INA INFORMAÇÃO DE SERVIÇO

Funcionamento silencioso do motor

Substituição da polia rígida por uma polia livre do alternador

Modelos: Ranger

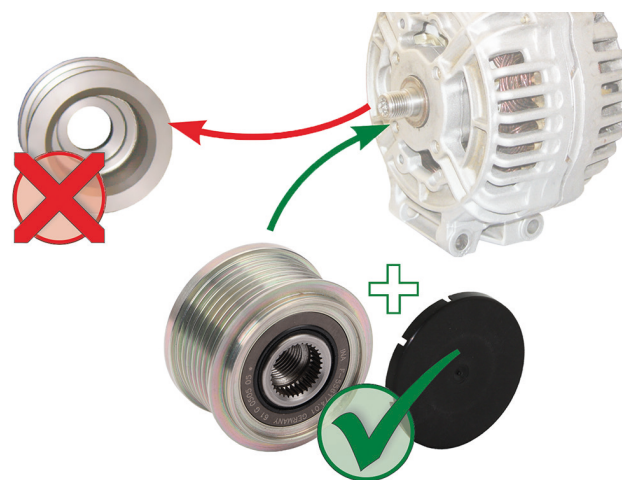
No veículo mencionado, podem ocorrer danos no sistema de correia auxiliar devido a um funcionamento instável do motor, o que, por sua vez, costuma ocorrer devido à polia rígida do alternador.

O fabricante do veículo já está a substituir a polia rígida dos alternadores por uma polia livre.

Por esse motivo, sempre que o veículo for à oficina, deve-se confirmar que o alternador foi atualizado.

Se continuar a haver uma polia rígida montada, deve ser substituída pela polia livre do alternador 535 0128 10. Além disso, é obrigatório confirmar que todos os componentes do sistema auxiliar funcionam corretamente e realizar as substituições necessárias.
